# BULLETIN D'INFORMATION

## *NOUVEL EMBOUT POUR PLAQUE D'ASSISE*

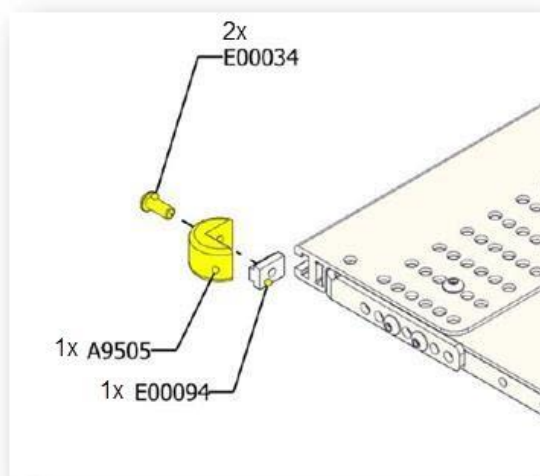
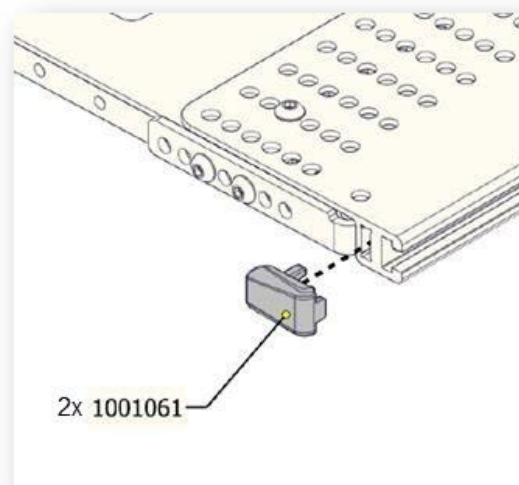
À compter du 1<sup>er</sup> septembre 2022, le contenu de la trousse de service S-0146 a changé. Au lieu de contenir (1x) A9505, (1x) E00094 et (2x) E00034, **la trousse contient maintenant (2x) 1001061**.

**AVANT**  
No. de pièce S-0146

**PRÉSENTEMENT**  
No. de pièce S-0146

Le numéro de pièce demeure no. S-0146.

Le Manuel de pièces sera modifié lors de la prochaine révision à une date ultérieure.
